## **Informe Consolidado de Solicitud de Aclaraciones, Rectificaciones y/o Ampliaciones Complementario al Estudio de Impacto Ambiental del Proyecto "Parque Eólico Fénix"**

Nombre del Titular : Parque Eólico Maqui SpA  
Nombre del Representante Legal : Paulina Cox Vyhmeister  
Dirección : Avenida Apoquindo 3472, oficina 1601, Las Condes

El presente Informe Consolidado de Solicitud de Aclaraciones, Rectificaciones o Ampliaciones Complementario al Estudio de Impacto Ambiental del proyecto "Parque Eólico Fénix", contiene las observaciones generadas en virtud de la revisión de la Adenda.

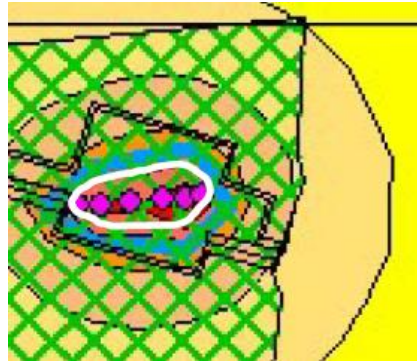
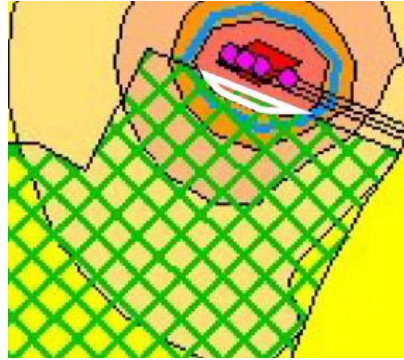
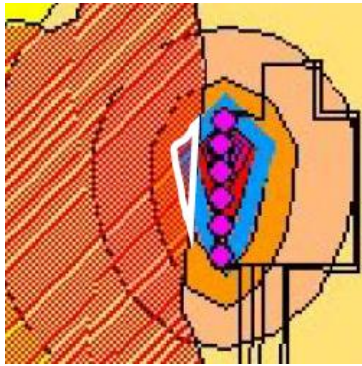
- 3.5. En relación al Anexo 4 Actualización de la predicción y evaluación de impactos parte 1, Apéndice 4.3 Ruido y Vibraciones acápite 8.4.1.1.2 de la Adenda, el Titular entrega los resultados del nivel de ruido proyectado y evaluación en fauna (anfibios, reptiles y mamíferos), a través de las mediciones en los receptores (tablas N°66, 67 y 68), señalando que no superan los umbrales establecidos en el documento “Criterio de Evaluación en el SEIA: Evaluación de Impactos por ruido sobre fauna nativa” (SEA, 2022). No obstante, al comparar estos valores con las ilustraciones N°20 a 27 del mismo documento, no existe una coherencia en el análisis realizado, ya que en estos últimos se puede ver la proyección de ruidos y su traslape con sitios de interés para fauna en el área de influencia, en valores que sí superan límites conductuales o fisiológicos de las diferentes taxas. Esto es especialmente relevante para reptiles, en donde se alcanzan valores más críticos y en donde se entrecruzan áreas con afectación de ruido y sectores de interés, y porque en el área de influencia se registraron especies de anfibios en categoría de conservación (*Calyptocephalella gayi*, VU; *Batrachyla taeniata*, NT; *Pleurodema thaul*, NT), los que requieren de una adecuada evaluación de impactos para que el recurso no sea afectado dadas sus singularidades.
